Ertaufstellung des Bebauungsplanes Nr. II/J40 „Kombibad Jöllenbeck“ sowie 259. Änderung des Flächennutzungsplanes

- Auswertung der Stellungnahmen aus der Öffentlichkeits- und Behördenbeteiligung nach §§ 3 (2) und 4 (2) BauGB
- Ergebnis der Auswertung der Beteiligungsverfahren /
Übersicht: Ergänzungen und Änderungen der Planunterlagen zum Satzungsbeschluss

Stand: Satzung; August 2022

Stadt Bielefeld
Stadtbezirk Jöllenbeck

Legende Gestaltungsplan

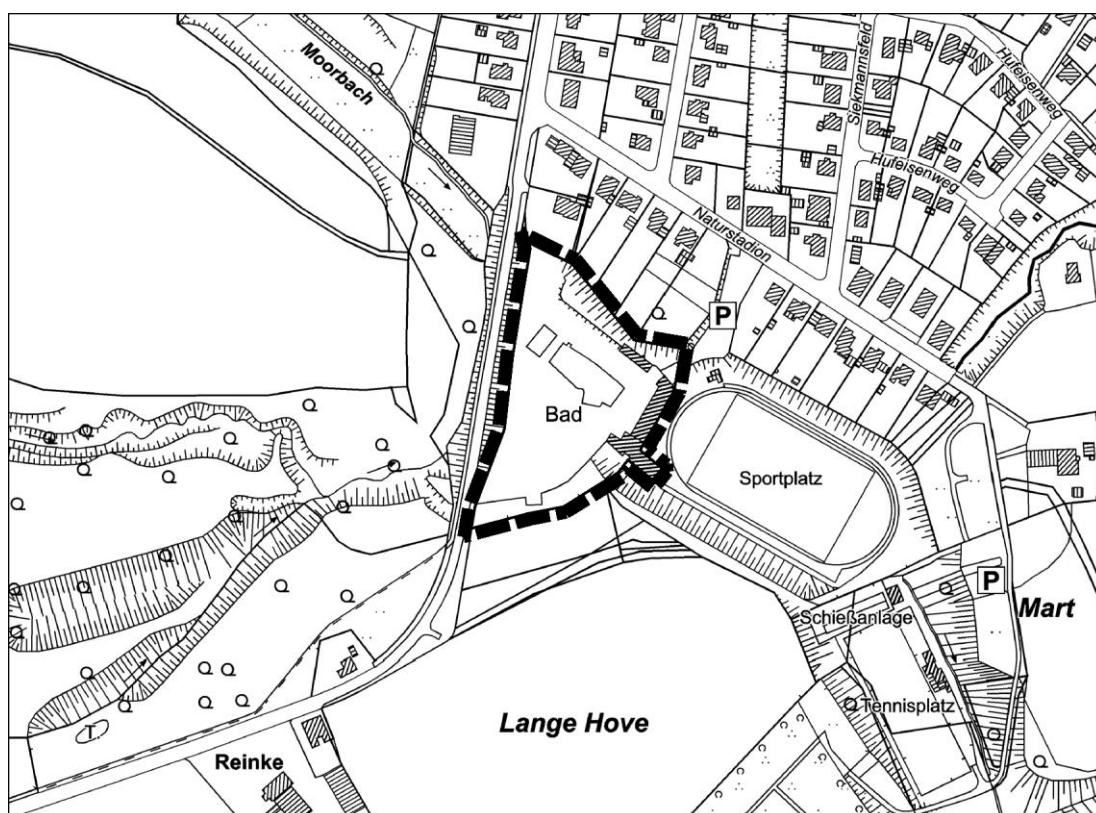
Die Situation soll nun entspannt werden, indem der Hauptzugang des Bades vom Wörheider Weg stattfinden soll und zusätzliche Parkplätze angelegt werden. Grundsätzlich ist das eine gute Idee, sie wurde jedoch auf den Plänen unzureichend umgesetzt. Geplant sind 29 Parkplätze nebst Busspur auf dem Gelände des Freibades, direkt neben dem Gebäude auf der früheren Spiel- und Liegewiese. Um eine Zufahrt vom Wörheider Weg zu ermöglichen, soll das Gelände um bis zu 4,50 m angehoben werden. Laut Bebauungsplanentwurf sind dazu neben dem Gebäudeaushub 8.000 m³ (!) zusätzlicher Boden erforderlich. Das entspricht ca. 400 Lkw-Ladungen Erdreich. Sehr zweifelhaft ist die geplante Zufahrt, die im rechten Winkel zum Wörheider Weg angelegt werden soll. Ein- und ausfahrende Busse werden den Verkehr stark behindern. Darüber hinaus reichen die geplanten Parkplätze bei weitem nicht aus, die jetzt schon ungelöste Situation zu entspannen. Da das auch den Planern klar ist, wird bereits der alte Parkplatz für das Personal mit einbezogen und auch der alte Eingang soll zusätzlich bestehen bleiben. Die zu erwartenden Besucherzahlen entnimmt die BBF dem Sennestadtbad. Dieses Bad hat eine unproblematische Busversorgung mit einer Haltestelle direkt an der Straße und verfügt über mehr als 40 PKW-Stellplätze. Auch für Jöllenbeck gäbe es eine adäquate Lösung, nämlich durch die Einbeziehung des Feldes südlich oberhalb des Freibadgeländes (z.B. Flurstück 307). Hier könnte ohne großen Aufwand ein Parkplatz mit deutlich mehr Stellplätzen angelegt werden, der entlang des Feldes mit einer Zufahrt vom Wörheider Weg her (neben HsNr. 38) erschlossen werden könnte. Vom Parkplatz würden leicht anzulegende Fuß- und Radwege über die ehemalige schräge Schattenwiese zum Gebäude führen und könnten die Distanz von weniger als 100 m überbrücken. Beispielhaft wäre dafür der Parkplatz	wird, die insbesondere an Spieltagen auftreten. Diese können allerdings nicht mit dem vorliegenden Planverfahren zum geplanten Kombibad und zulasten der BBF gelöst werden. In Bezug auf die Lage des geplanten Kombibades, des Stellplatzes und der Zufahrt wurde die Planung dahingehend ausgelegt, einen möglichst geringen Eingriff in den vorhandenen Gehölzbestand, als auch in Bezug auf die erforderlichen Geländemodellierungen vorzunehmen. Da der Wörheider Weg auf einer Böschungsanhöhe rd. 5,0 m über dem heutigen Freibadgelände liegt, sind für den verkehrlichen Anschluss entsprechende Auffüllungen erforderlich. Hierbei ist zu berücksichtigen, dass auch eine Fuß- und Radwegeanbindung über den Wörheider Weg erfolgt. Da vom Wörheider Weg aus auch ein barrierefreier Zugang zum Kombibad geschaffen werden soll, sind zum Teil umfassende Geländeauffüllungen erforderlich. Um das Ein- und Ausfahren von Bussen zu ermöglichen, ist der Einmündungsbereich zum Wörheider Weg mit Ausrundungsradien von mind. 5,00 m auszubilden. Die bestehenden Parkplätze am Naturstadion sollen nicht von Mitarbeitern des Kombibades genutzt werden. Diese sind auf dem Grundstück des Kombibades selbst vorgesehen. Allerdings kann das Gelände des Kombibades hierüber zusätzlich durch Mitarbeiter und Betriebsfahrzeuge angefahren werden. Die Parkplatzsituation in Sennestadt schmälert nicht die Vergleichbarkeit in Bezug auf zu erwartende Besucherzahlen für das vorliegende Kombibad. Die Einbeziehung der südlich angrenzenden landwirtschaftlichen Fläche in den Geltungsbereich des Bebauungsplanes ist nicht notwendig, da der Stellplatzbedarf auch ohne Inanspruchnahme der Fläche gedeckt werden kann (siehe oben). Das Plangebiet des Bebauungsplanes Nr. II/J40 wurde aus diesem Grund auf das Grundstück des geplanten Kombibades begrenzt. Die erforderliche Barrierefreiheit von öffentlichen Einrichtungen könnte bei einer

- Der Zufahrtsbereich zum Wörheider Weg wird in einer Breite von 6,50 m dargestellt.
- Für den Einmündungsbereich in den Wörheider Weg werden Ausrundungsradien von 5,00 m dargestellt.
- Darstellung eines Fußweges im nördlichen Bereich des Parkplatzes als direkter Zugang vom Wörheider Weg bis zum Eingangsbereich des Kombibades
